## Område 7

### Bilag 10 – Kulturarvsinteresser

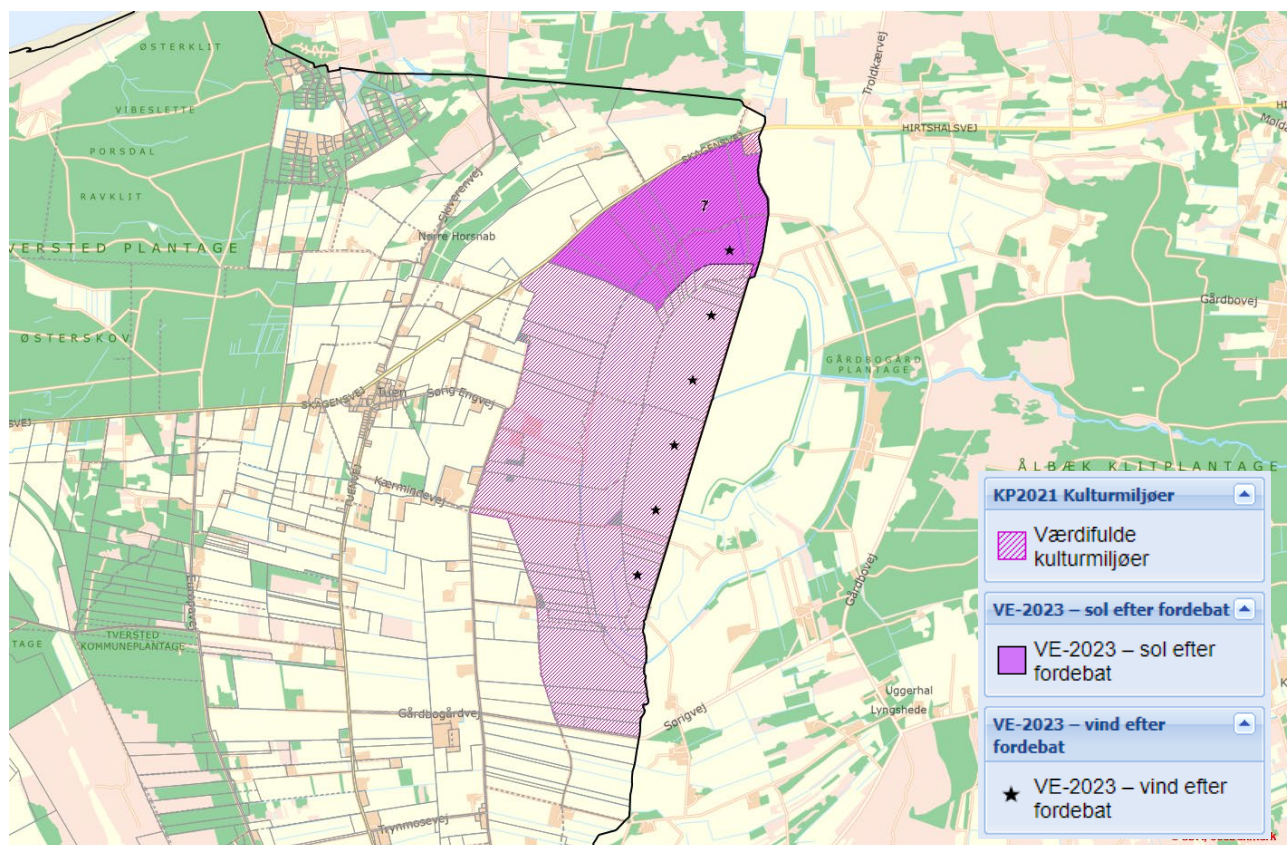
Ansøger har ikke tilpasset placeringen af solcellerne, så hovedstrukturen i afvandingsanlægget bevares.

Administrationen har som følge heraf vurderet projektet som *mindre godt* i forhold til kulturmiljøet.
